***Bestemmingsplan
Partiële herziening
bestemmingsplan
Theaterkwartier***

***Reactienota
overleg en
participatie***

14 november 2023

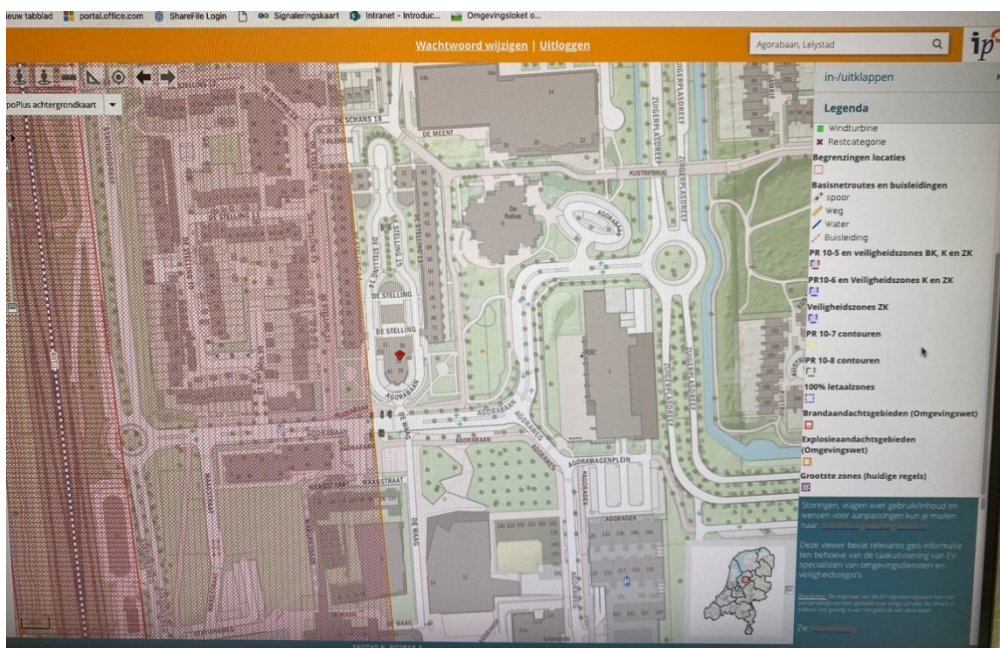
Het plangebied ligt op ca. 100 m van het spoor (Flevoliijn). Hierdoor ligt de nieuwe ontwikkeling buiten het invloedsgebied van een brand (35 m), maar binnen het invloedsgebied van een explosie (ca. 460 m) en gifwolk (ca. 4 km), gegeven de kleine kans op een incident met gevaarlijke stoffen op het spoor. Zie de figuur hieronder (oranje gearceerde is het explosieaandachtsgebied).
